**Avis de la Mission Régionale d'Autorité environnementale
de Nouvelle-Aquitaine relatif à un projet de
centrale photovoltaïque au sol dans la commune d'Escource (40)**

NA-2025-007969/A P

Localisation du projet :	Commune d'Escource (40)
Maître d'ouvrage :	REDEN Investments France
Avis émis à la demande de l'Autorité décisionnaire :	Préfet des Landes
En date du :	28 octobre 2025
Dans le cadre de la procédure d'autorisation :	Autorisation de défrichement
L'Agence régionale de santé et le Préfet de département au titre de ses attributions dans le domaine de l'environnement ayant été consultés.

Carte de synthèse des enjeux du milieu naturel du site du projet – extrait de l'étude d'impact, page 120.

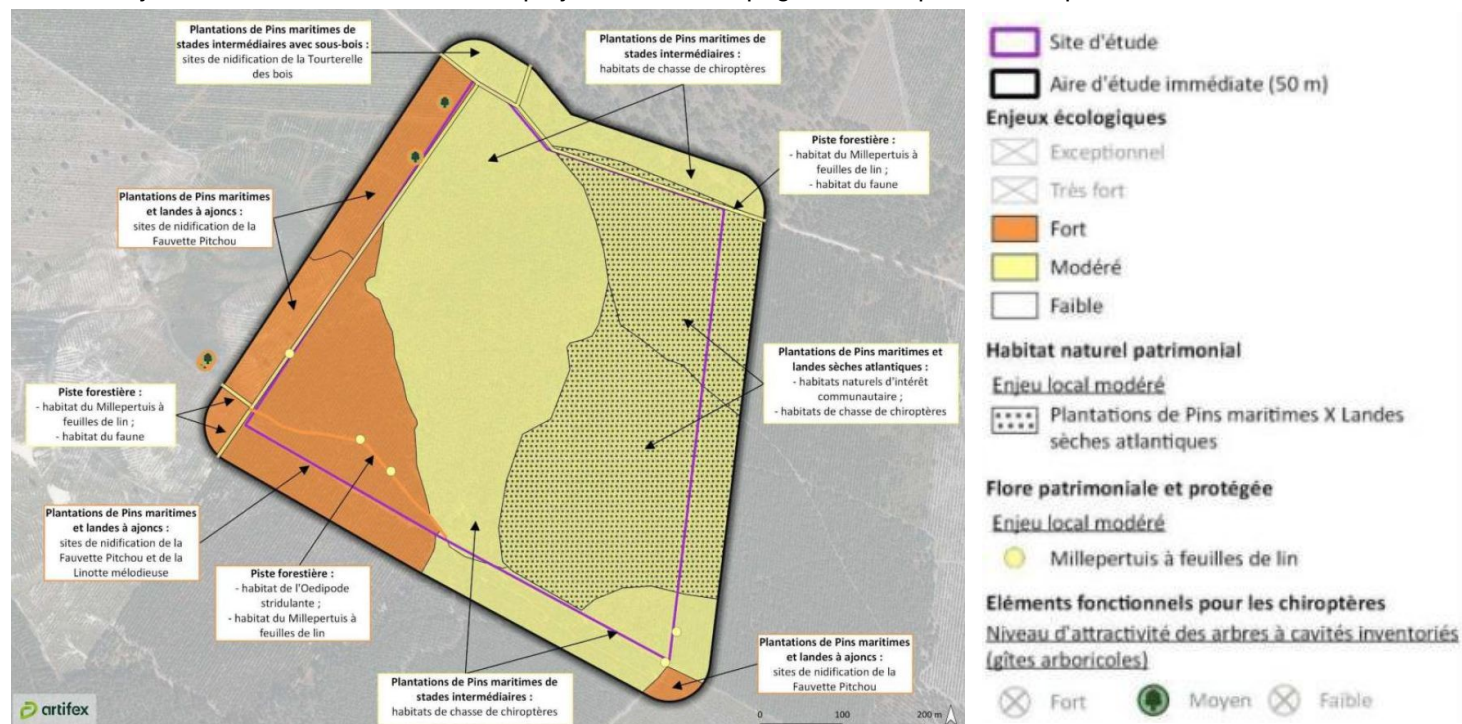
La MRAe recommande de compléter le tableau de synthèse des enjeux écologiques liés au projet précité en associant aux différents groupes d'espèces une analyse de leurs habitats et fonctionnalités associés, couplé à l'analyse de leur niveau de protection éventuelle et enjeu local de conservation (listes rouges nationales et régionales). Ce travail devrait également être décliné sous la forme de cartes de synthèse des enjeux contextualisés pour chaque groupe d'espèces.

Carte de localisation de secteurs écologiques évités par le projet – extrait de l'étude d'impact, page 208.

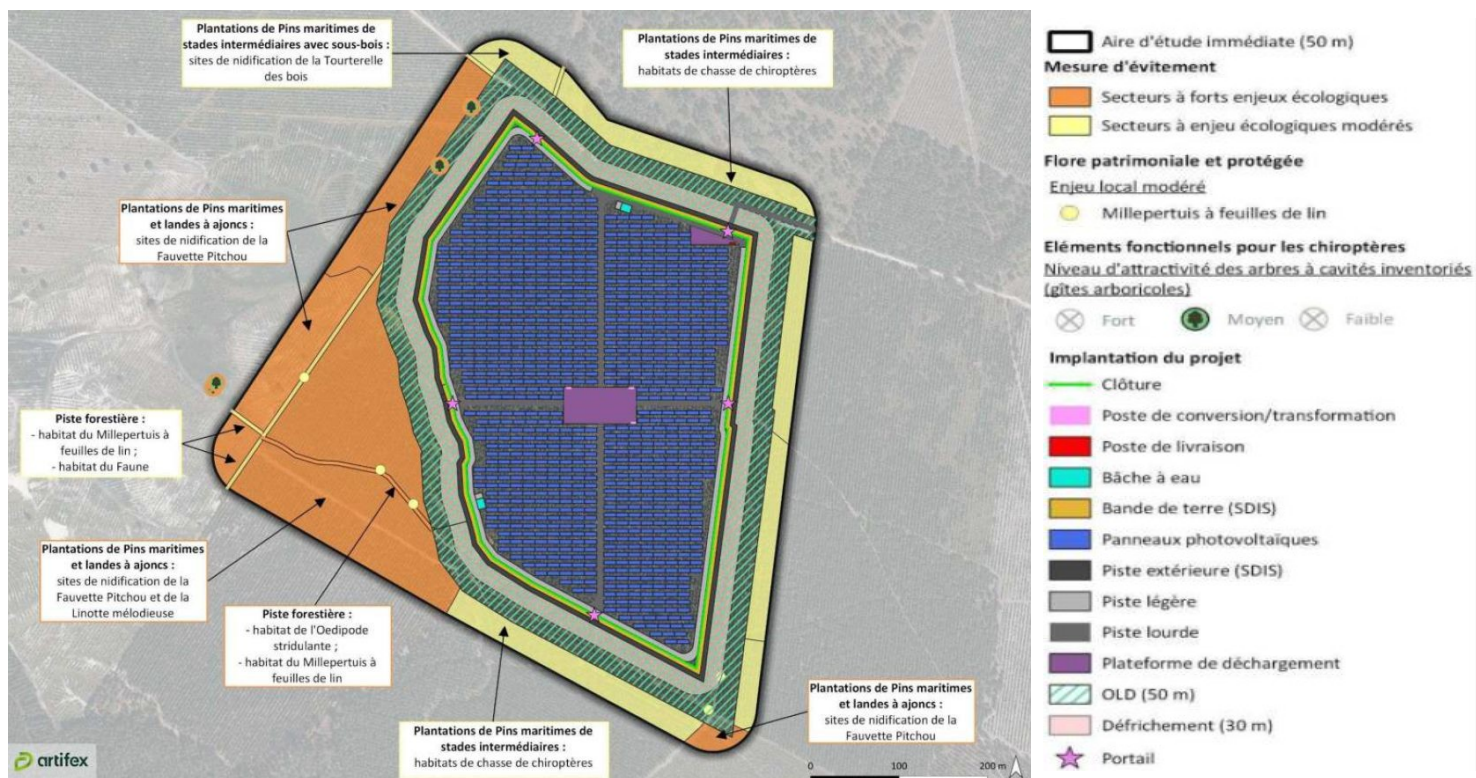
La MRAe relève cependant que certains sujets d'arbres identifiés comme pouvant servir de gîte aux espèces arboricoles de chauve-souris sont situés au sein des 30 premiers mètres de la bande des OLD, ce qui implique un risque de destruction de ces derniers lors de la phase de défrichement. Cela est également valable pour certaines stations de Millepertuis à feuille de lin.

La MRAe recommande de poursuivre le travail d'évitement des habitats d'espèces à enjeux en prenant en considération la bande périmétrale des OLD associée au projet, en tant qu'élément indissociable de ce dernier, et pouvant générer des impacts qu'il convient d'intégrer pleinement à la démarche d'évitement.
